AUTORIDAD NACIONAL DE LICENCIAS AMBIENTALES - ANLA -

RESOLUCIÓN N° 01612

“POR LA CUAL SE MODIFICA EL PLAN DE MANEJO AMBIENTAL Y SE TOMAN OTRAS DETERMINACIONES”

Figura 4 Relación entre el aprovechamiento forestal, el levantamiento de veda (Corantioquia) y las obras de Desvío del Caño El Guamo

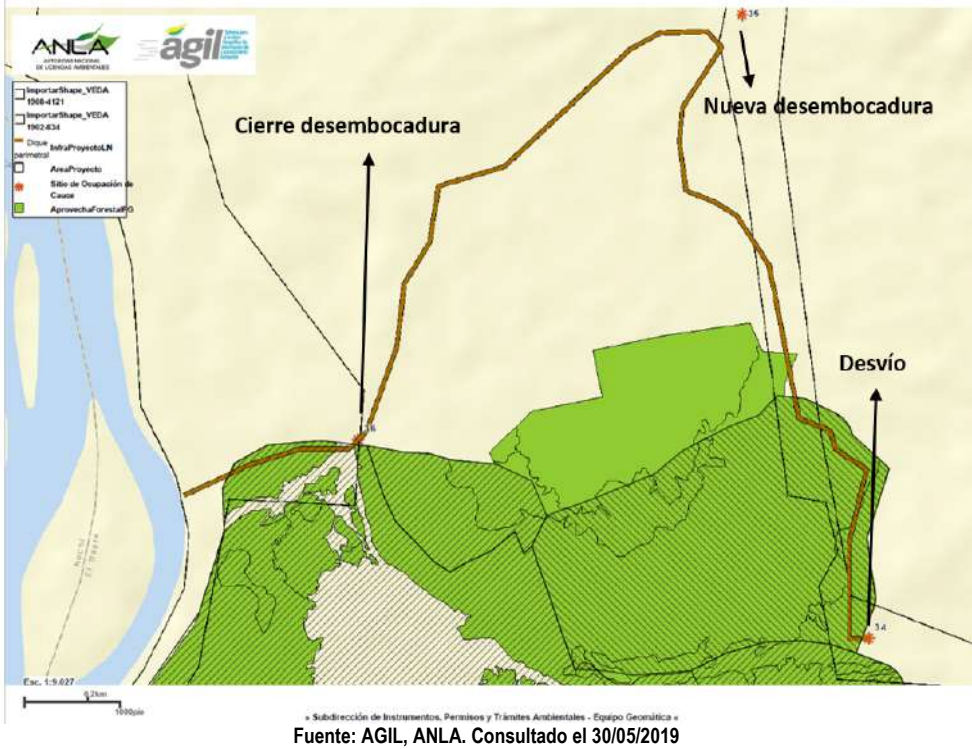
De lo anterior, es posible evidenciar, que sobre la propuesta de desvío del caño el Guamo de 2300 metros

planteada por Mineros S.A., si bien el punto de desvío sobre el caño el Guamo y los primeros 1000 metros del canal de desvío, cuentan con solicitud de aprovechamiento forestal en el marco de la presente solicitud de modificación y a su vez, la mayoría de dicha área cuenta con el respectivo levantamiento de veda regional, los 1300 metros del canal ubicados en la parte norte de la obra, así como el punto de la nueva desembocadura o punto de conexión con el caño el Pital, no cuentan con solicitud de aprovechamiento forestal, ni solicitud de levantamiento de veda regional y nacional.

Tomando las anteriores consideraciones, NO ES VIABLE técnicamente la construcción y operación de la propuesta de desviación del caño el Guamo presentada por Mineros S.A. en esta solicitud de Modificación del PMA, lo cual también restringe el avance de la operación hacia las áreas proyectadas para explotación del Bloque CA5 al norte del cauce actual del caño el Guamo, pues las mismas no se podrían intervenir hasta que la sociedad haga un nuevo ajuste para la desviación del caño y sea presentado ante esta Autoridad Nacional, dentro de una nueva solicitud de modificación del PMA, para su respectiva evaluación, de tal forma que no se vean afectadas por dichas restricciones.

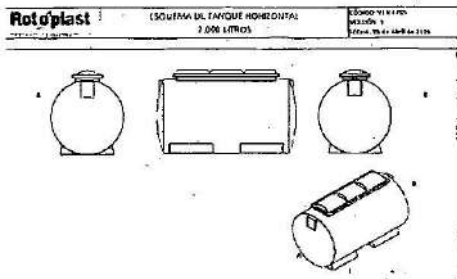
En cuanto a la información entregada para la modificación, la Corporación conceptuó que “el usuario no aporta caracterizaciones realizadas al afluente del sistema séptico casa de máquinas de Providencia III lo cual no permite realizar un cálculo de remoción del sistema de tratamiento”. Por otra parte, en las visitas de control y seguimiento se observó que el usuario tiene otro sistema de tratamiento instalado diferente al aprobado por la Corporación, que consiste en un Sistema Integrado Horizontal marca Rotoplast de 2000L de capacidad fabricado con Polietileno lineal de alta resistencia al impacto, dividido en cámaras que conforman un tanque séptico y filtro anaerobio de flujo ascendente (FAFA).

Con los cálculos de caudal de diseño, la Corporación establece que el sistema que actualmente utiliza la sociedad Mineros S.A., tiene una capacidad de 2000L, lo que quiere decir que es apto para servir a una población máxima de 6 personas.

Figura 35 Figura de Zonificación Ambiental definida por la ANLA

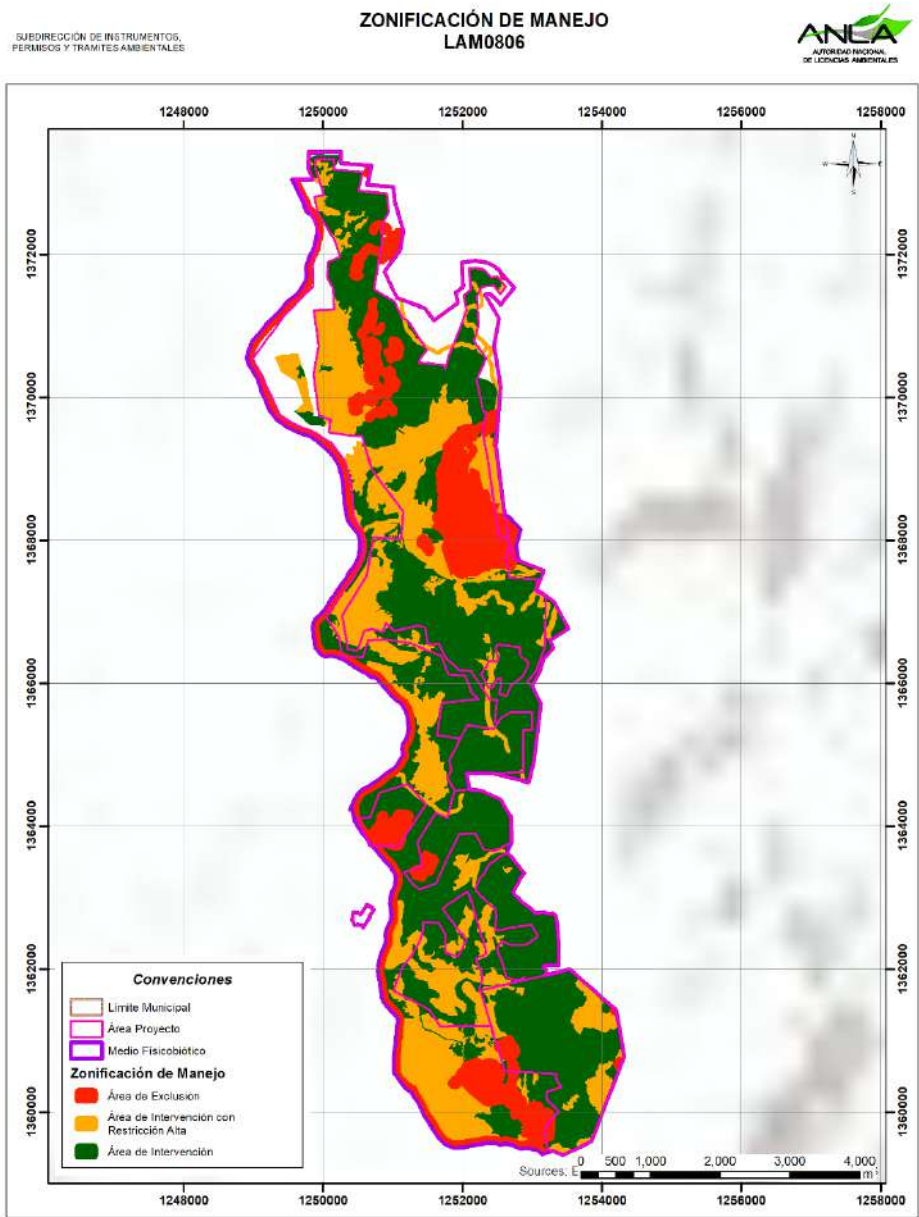
A continuación, se presenta la figura de la Zonificación de Manejo Ambiental ajustada, de acuerdo con las consideraciones de esta Autoridad para el proyecto, siendo pertinente resaltar que en caso que la figura presentada a continuación, no evidencie la presencia de algún elemento ambiental, esto no exime del cumplimiento de las categorías de manejo establecidas en la anterior tabla.

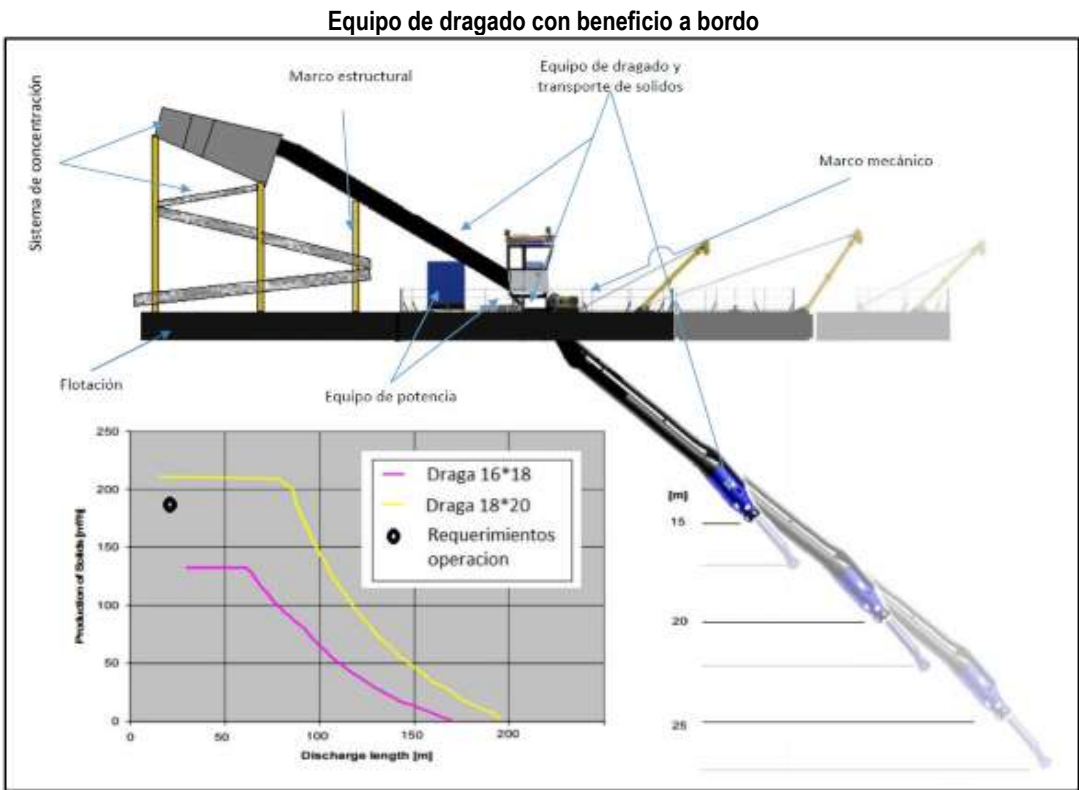
La actividad de Dragado Selectivo de cargueros (Redragado BJ3, BJ4, BJ5, CA1 y CA5) se considera ambientalmente viable, no obstante dado que presenta matrices arbóreas asociadas, para su intervención la Sociedad deberá contar con el respectivo permiso de aprovechamiento forestal.
